Amica**Service Information Bulletin**

Document No.:	BS-DE-0087
Document Preparation Date:	02.02.2024
Document Modification Date:	-
Date of Change:	21.02.2024

Toplader-Waschmaschinen

Messung des Widerstands der Ablaufpumpe**Achtung:**

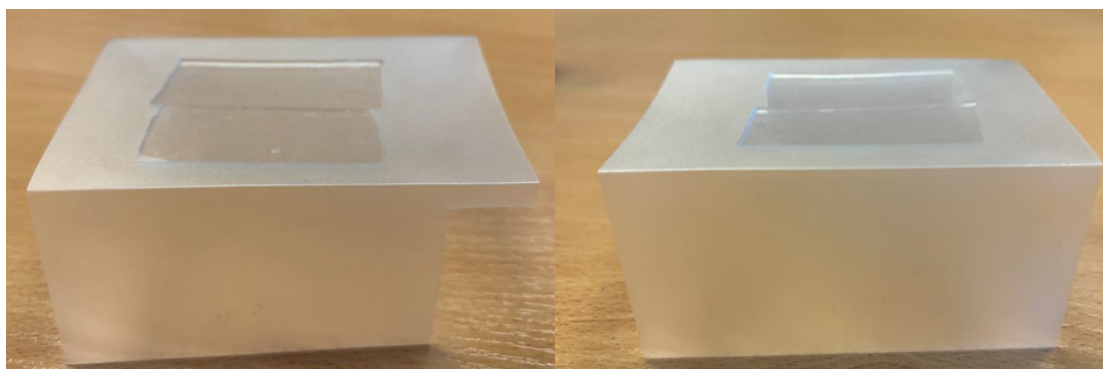
Bei jedem Servicebesuch für Toplader-Waschmaschinen ersetzen wir die Hanyu-Pumpe durch eine Haoli-Pumpe.

Wenn eine Haoli-Pumpe bereits in das Produkt eingebaut ist, wird ihr Widerstand geprüft. Wenn ein anderes Ergebnis als 150 - 250Ω erzielt wird, muss die Pumpe ersetzt werden.

Außerdem montieren wir den Pumpenschutz 1214224.
